改善箇所説明図

F800GS

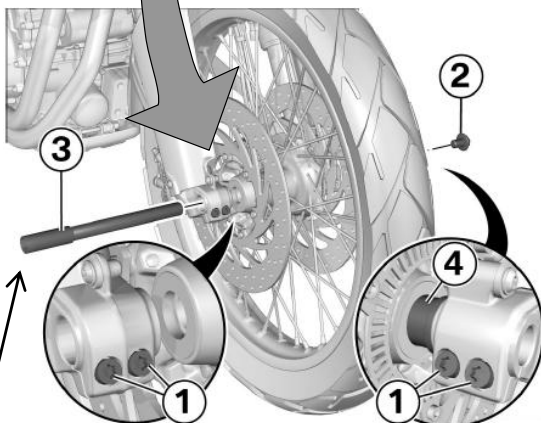
基準不適合発生箇所

フロントアクスルシャフトの厚みが不足しているものがあり、フロントホイールに過大な負荷がかかると当該シャフトに亀裂が発生する場合があります。そのため、そのまま使用を続けると、当該シャフトが折損し、最悪の場合、転倒するおそれがある。

全車両、フロントアクスルシャフトを良品に交換する。

固定ナット上に白ペイントマークを付ける(図示とおりに)
